**Vår ref.**  
BYGG-20/01238-26

**Dato**  
22.11.2022

## **118/1016 Huldervegen 2, oppføring av hotellbygg, endring av fasade og støttemurer**

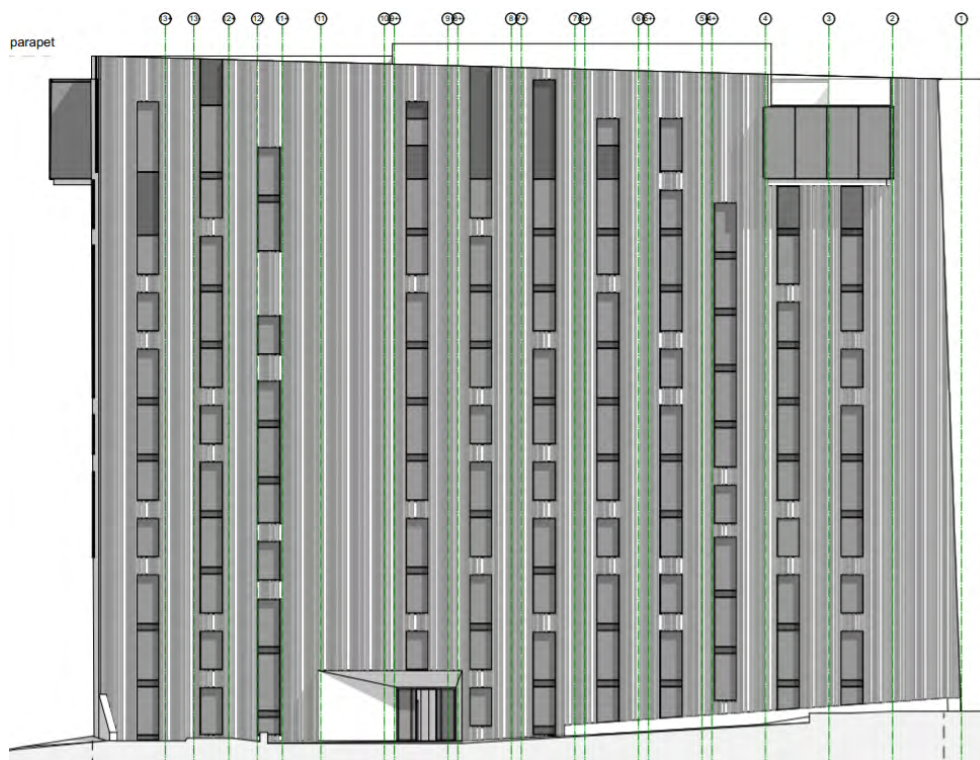
Seksjon for byutvikling har i forbindelse med behandling av nevnte omgjøringsbegjæring og klager gjennomgått gitt rammetillatelse, og ser at fasaden på bygget slik det er oppført avviker fra godkjent rammetillatelse. Godkjent rammetillatelse viser en lysere fasade, samt annen utforming av vindu. Vi viser til fasadetegninger og illustrasjon som fulgte rammesøknaden:

Bygget som nå føres opp virker å ha en mørkere fasade. Videre har bygget ikke vindusbånd med vertikale forskyvninger slik oppgitt i søknad. Vi viser til bilde tatt 16.11.2022:

Det er et skjønnsmessig spørsmål om fasadeendring er søknadspliktig, og det vil bero på om endringen fører til at bygningens karakter endres. Med bakgrunn i byggets plassering og størrelse mener byutvikling at det ikke er tvil om at endring av farge på fasade og utforming av vindu endrer bygningens karakter. Slik endring vil derfor kreve godkjent søknad om fasadeendring.

Med bakgrunn i ovennevnte ber vi om at det innen 4 uker leveres nabovarslet søknad om fasadeendring (endringssøknad). Det må i søknaden redegjøres for hvordan hensyn til omgivelser, landskap, fjernvirkning og rimelige skjønnhetshensyn er ivarettatt, jf. V g) i bestemmelsene til reguleringsplan 1788:
